NECESIDADE DE ESTABLECER UN CRITERIO INTERPRETATIVO EN RELACIÓN COA RASANTE A TER EN CUENTA NAS CONSTRUCIÓNS EN LADEIRA NOS PLANES PARCIAIS APROBADOS ATA A DATA.

Visto os proxectos achegados co fin de acadar a preceptiva licenza de obra para a construción de varias vivendas illadas na urbanización do Sector Norte I, ante estas informo:

Refª: saamasas sector norte I-3

ANEXO 1. REPORTAXE FOTOGRÁFICA DO ESTADO ACTUAL DAS PARCELAS

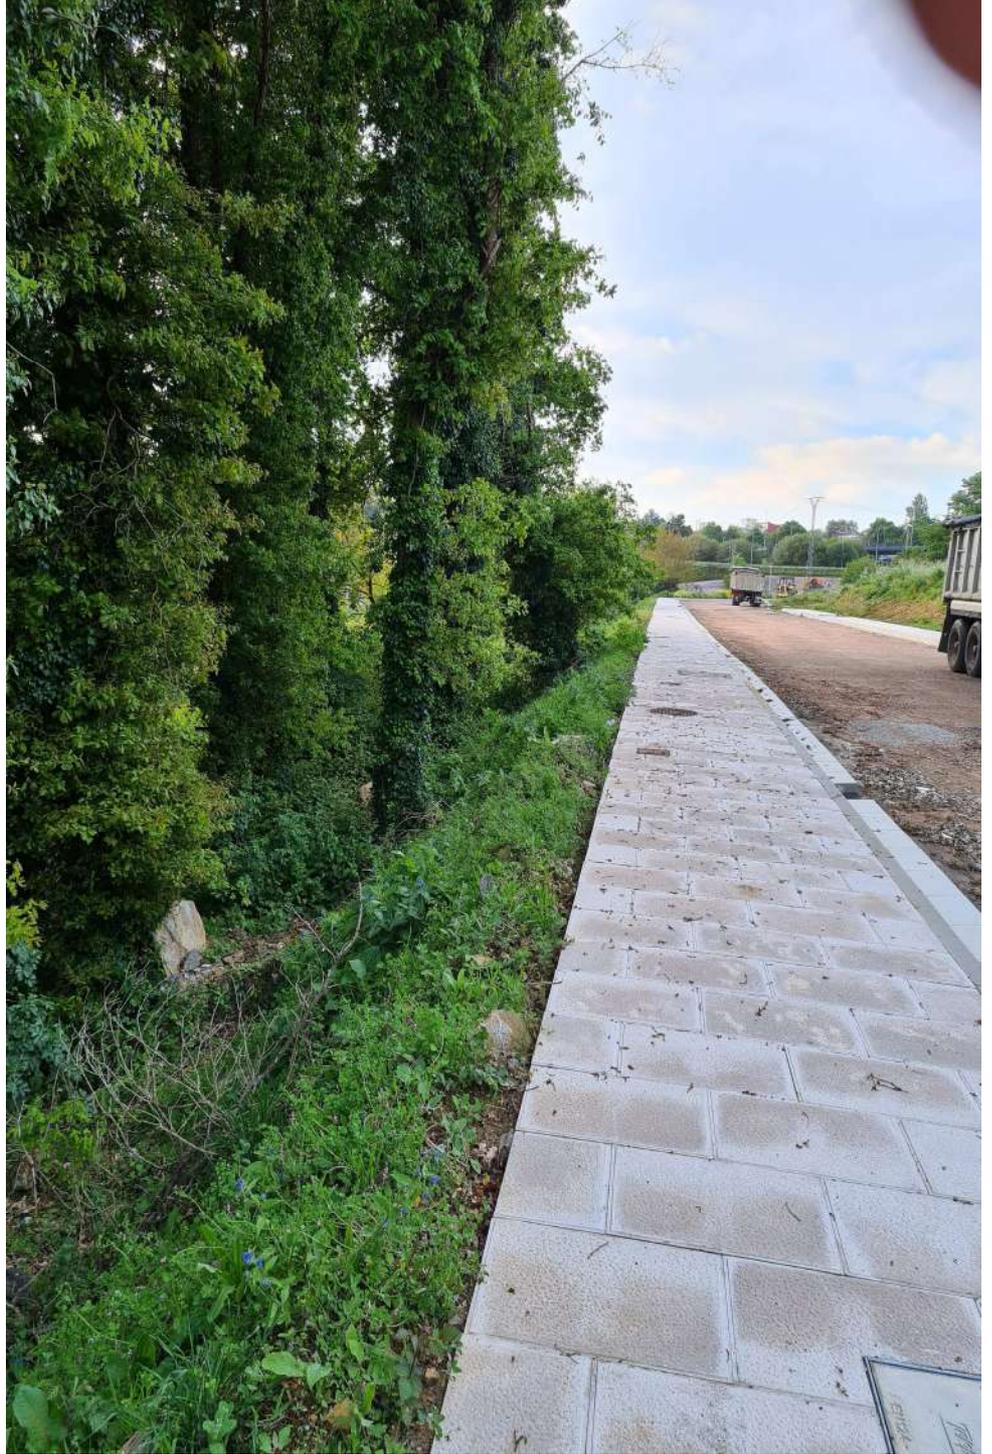
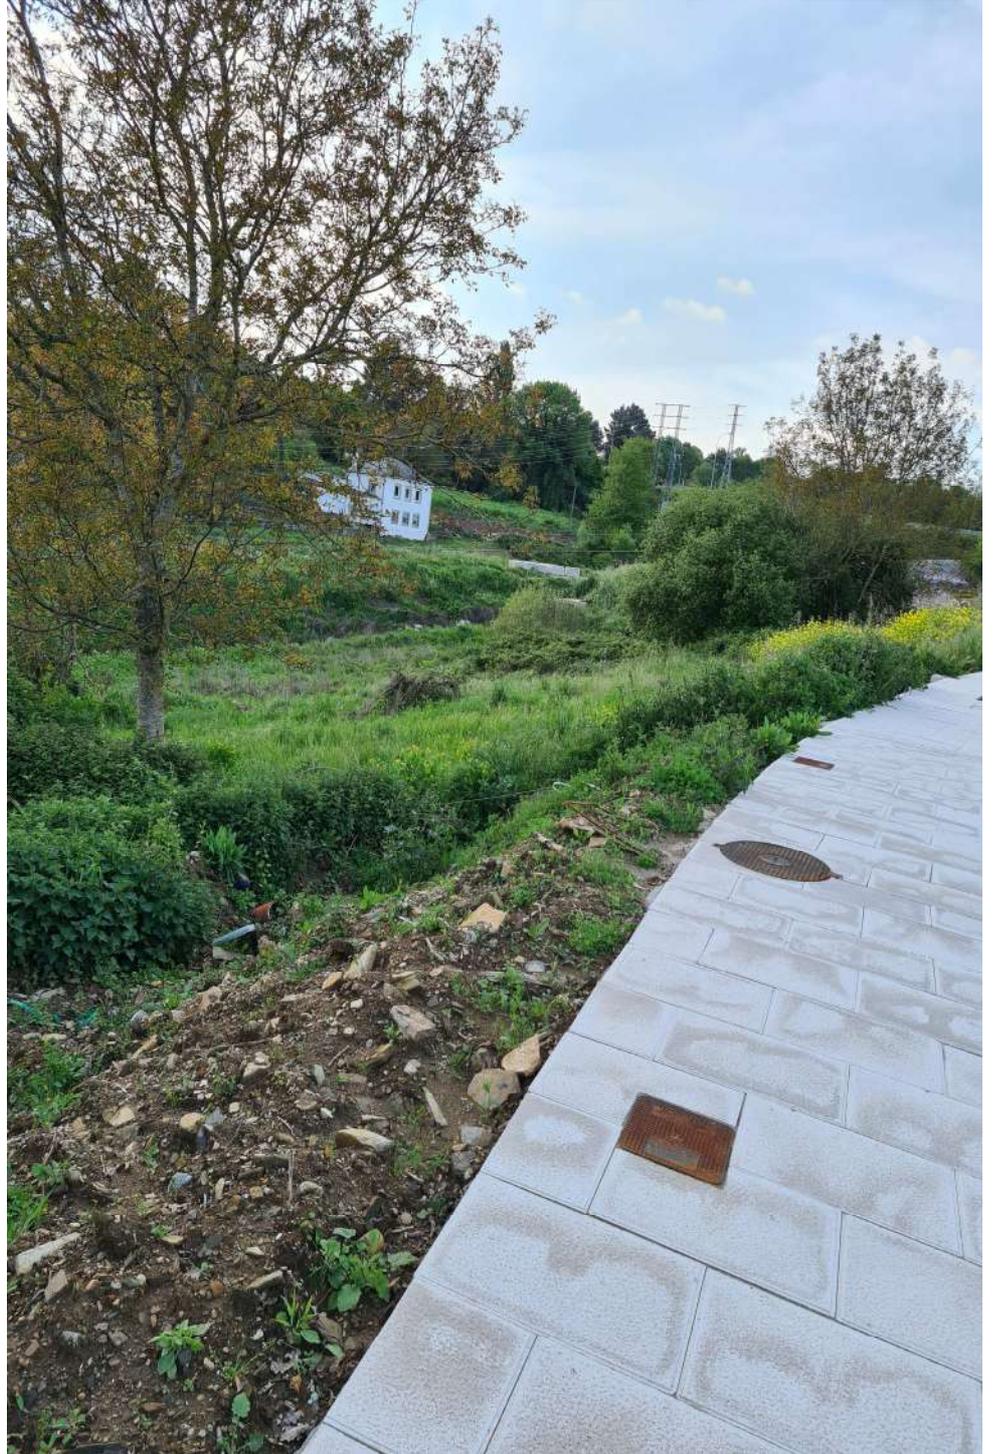
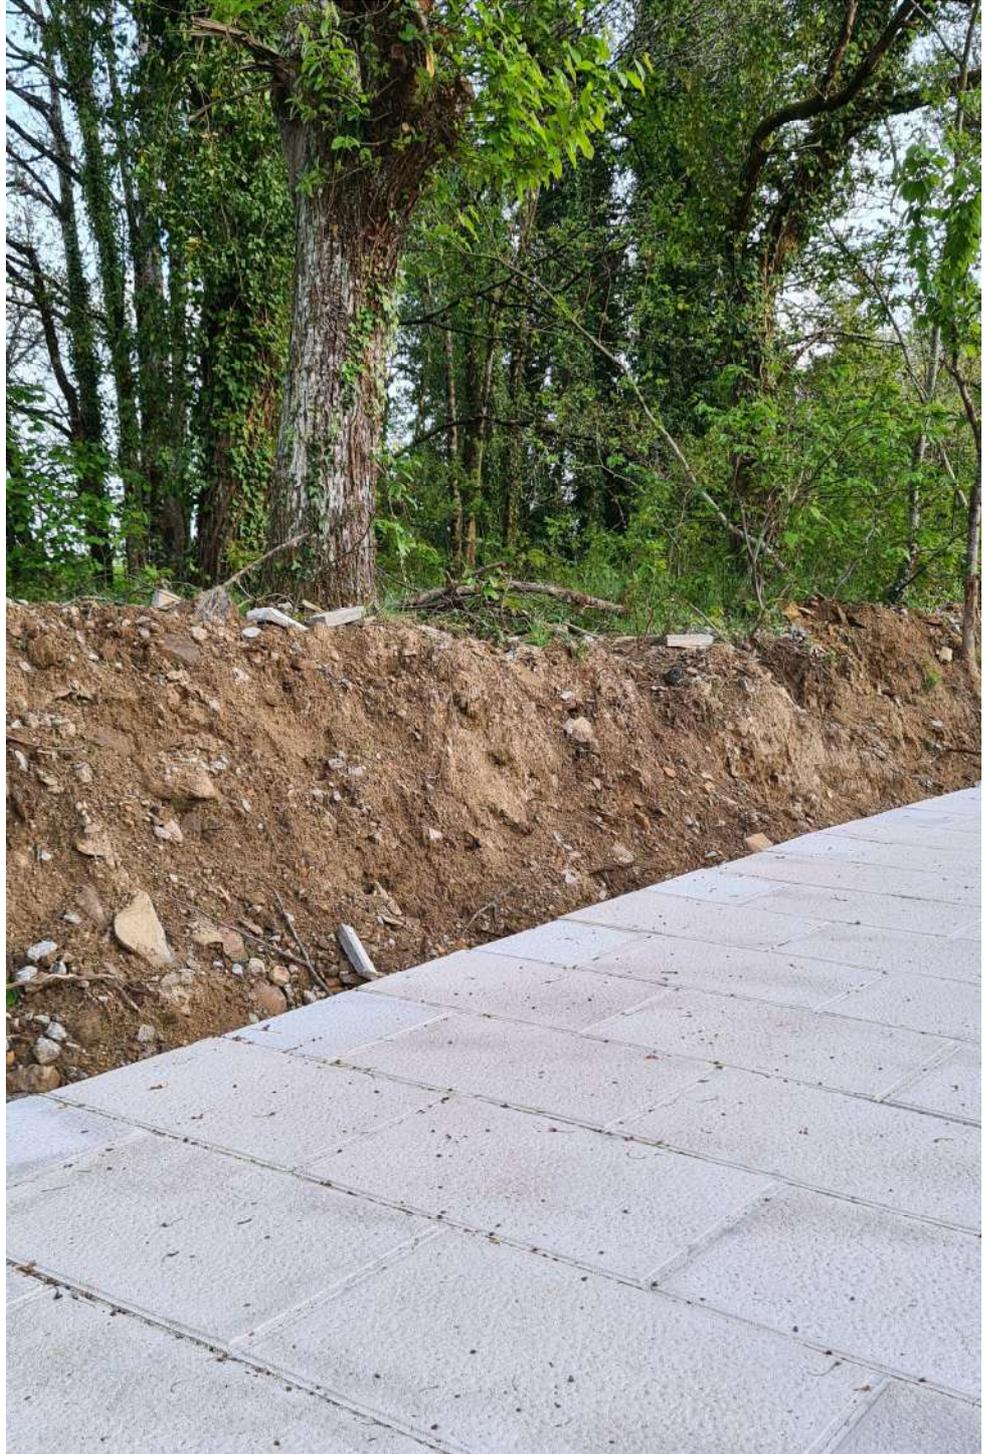
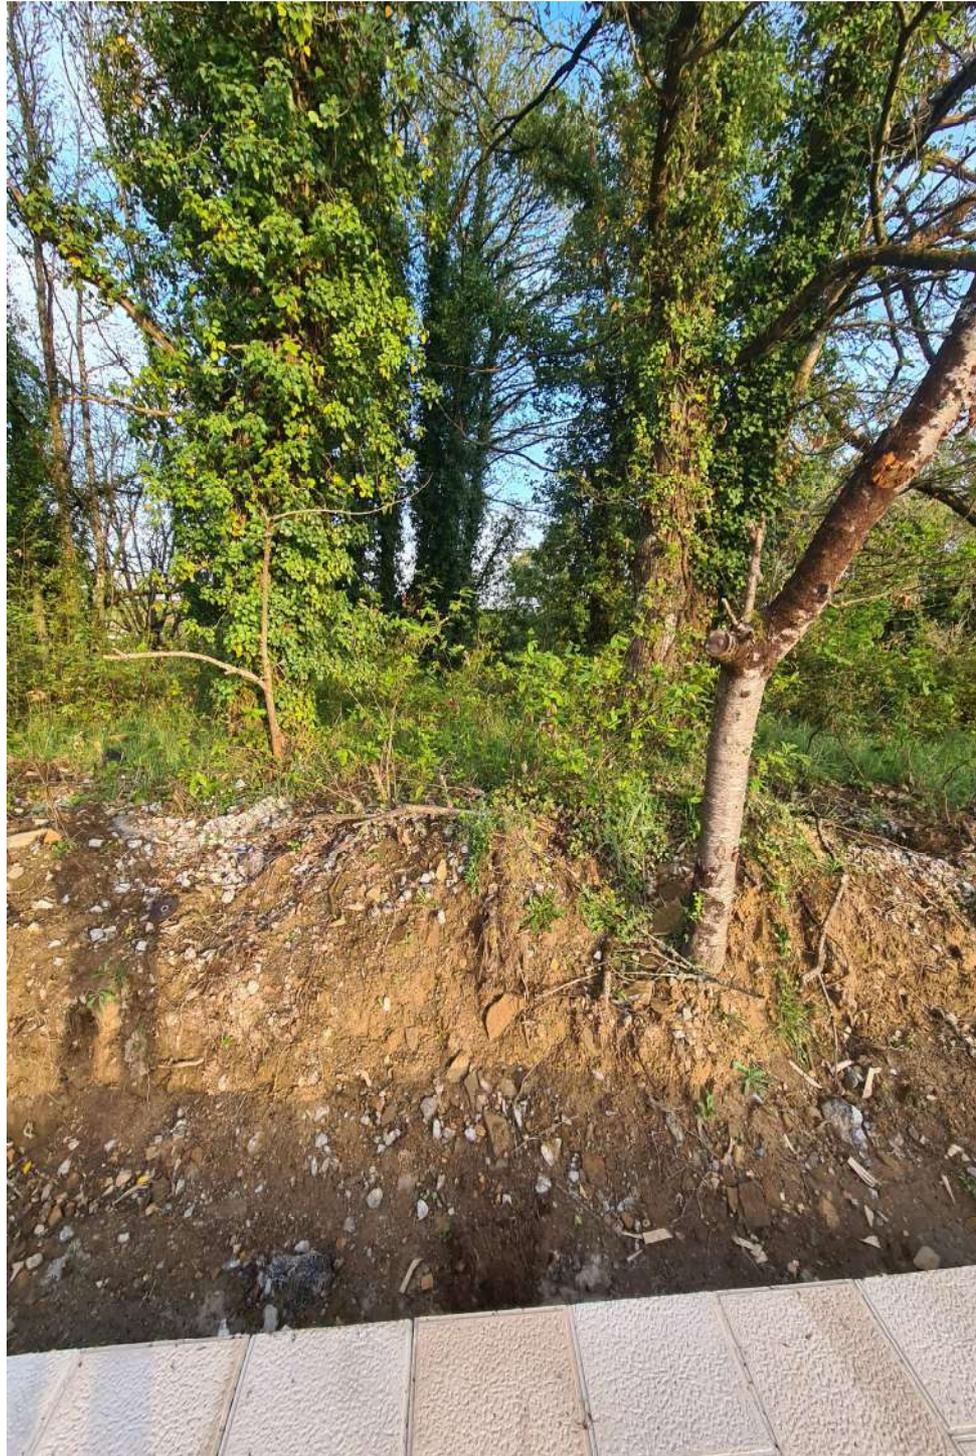
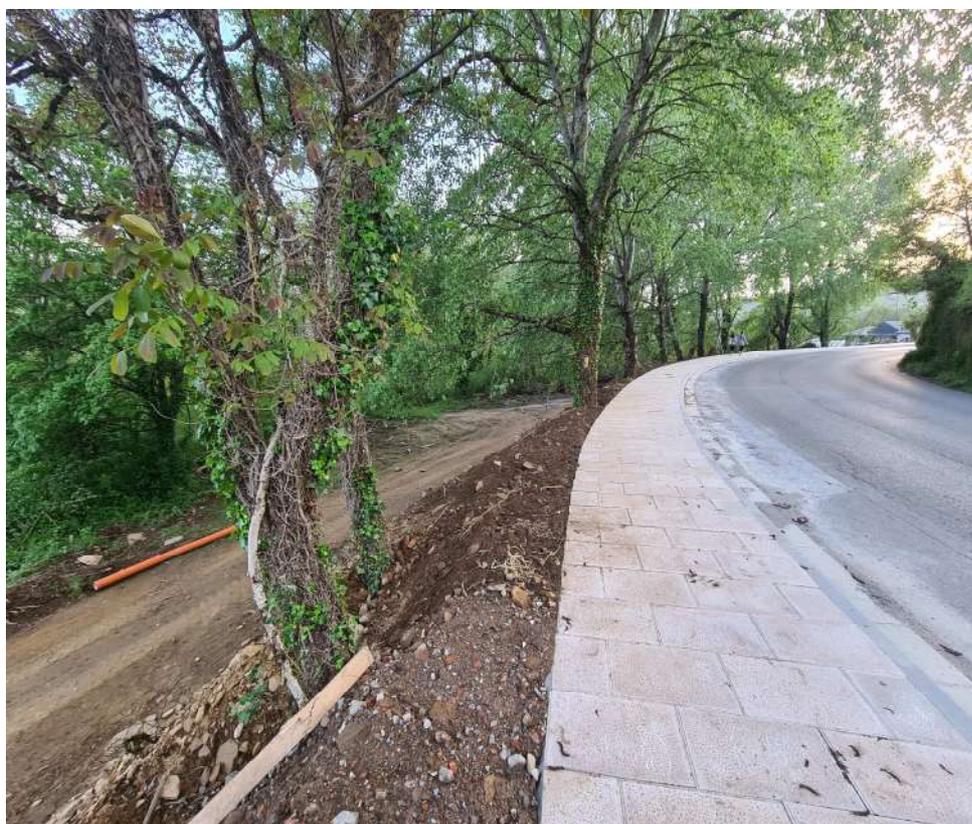
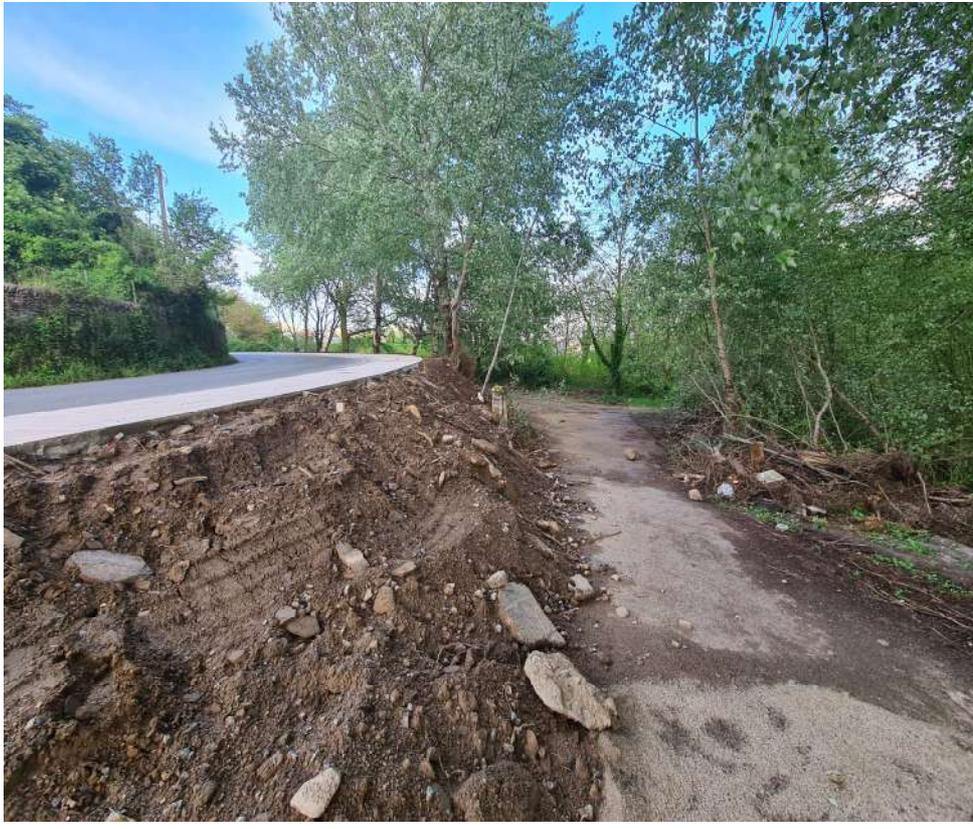
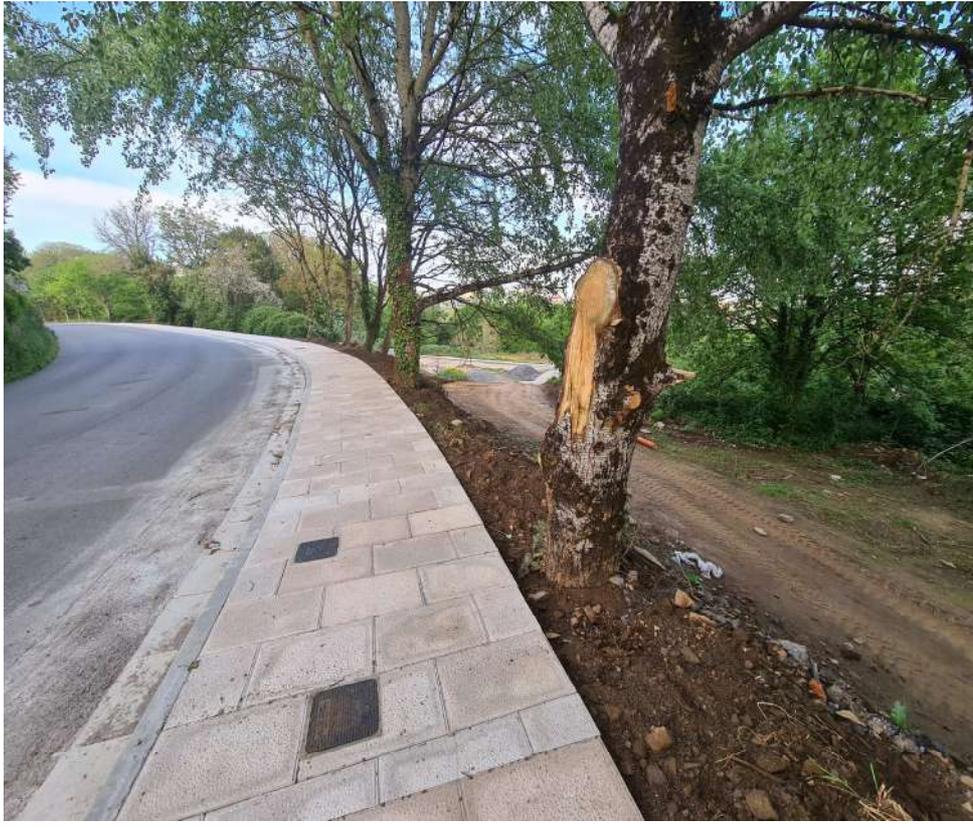
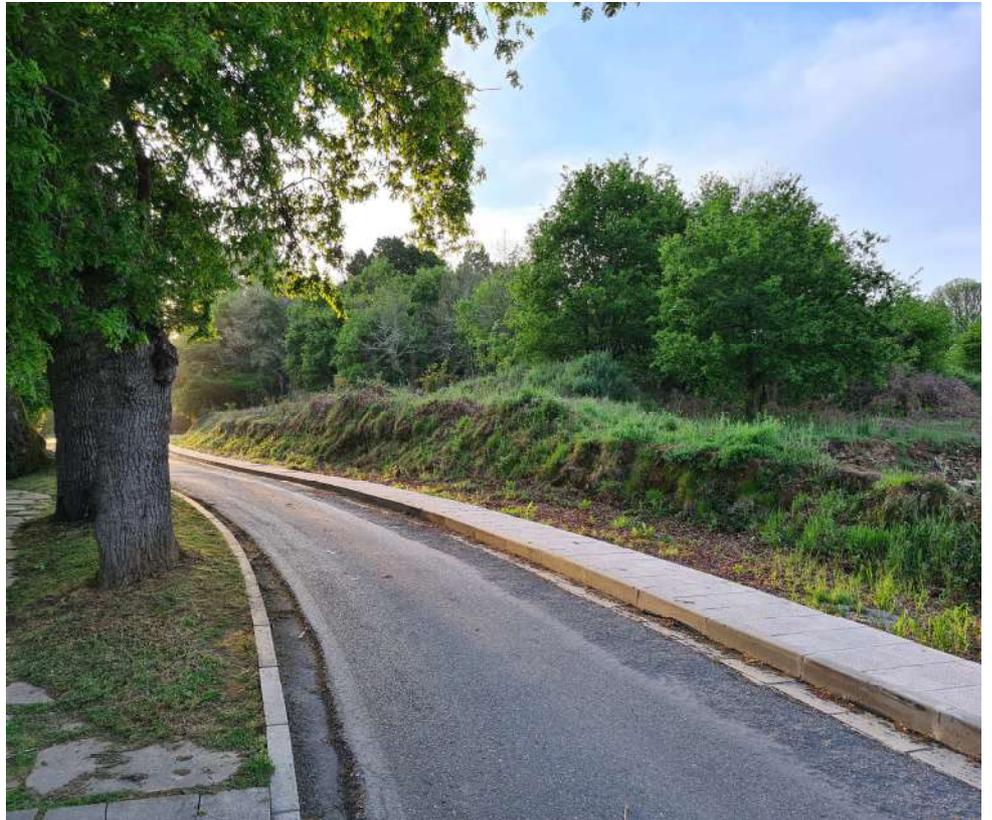
Na documentación fotográfica que se achega pode comprobarse o estado das parcelas tras a execución dos viais (actualmente aínda en execución), o que fai inaccesibles as parcelas dende as beirarrúas.

Exemplo 1.

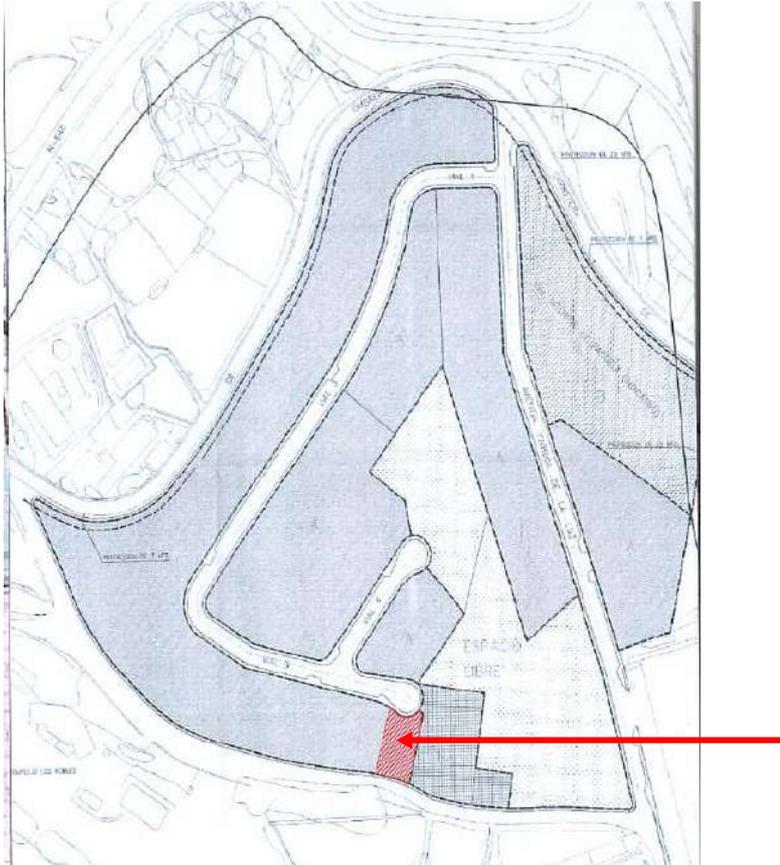
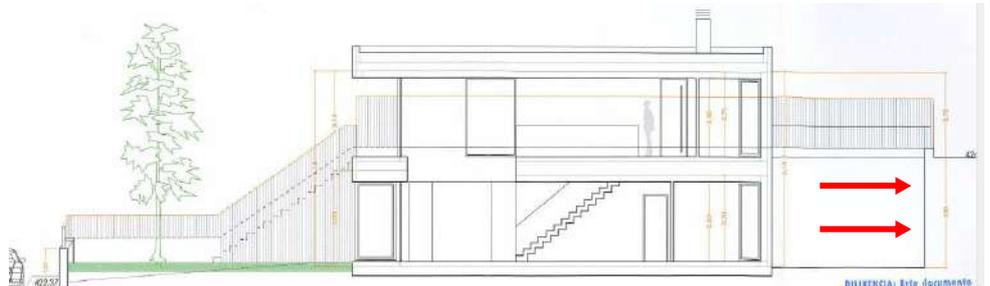
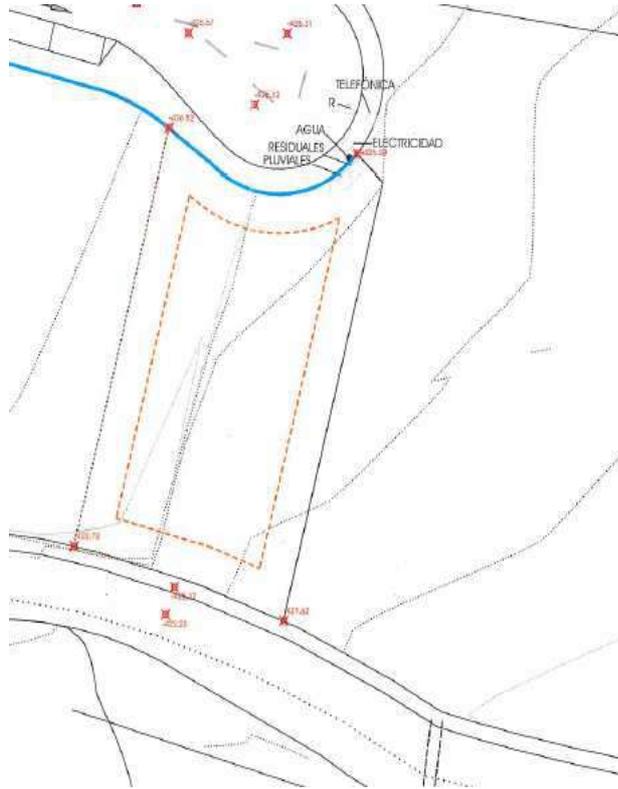
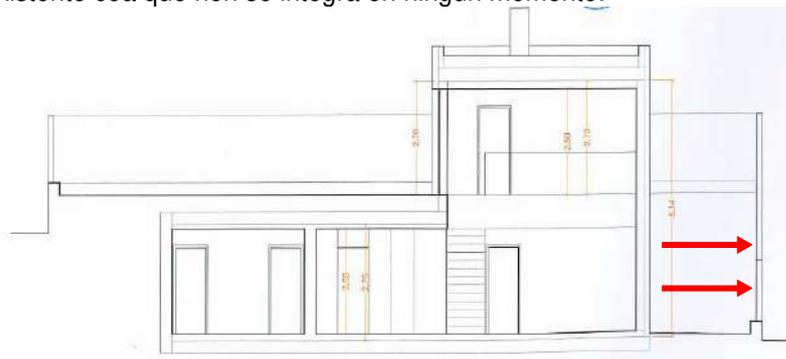
Analicemos un proxecto que ten en trámite construcións lindeiras.

Neste caso tal e como se pode ver é realizado un desmorte de terras de máis de 3,50 m de altura co vial superior e coa parcela lindeira. Son movidas as terras no vial inferior e afecta aos terreos lindeiros os cales non son tidos en conta.

Xerase un muro de contención de terras de 3,50m. e se procede a insertar a vivenda como si dunha superficie plana se tratase, desaparece a rasante do terreo existente coa que non se integra en ningún momento.
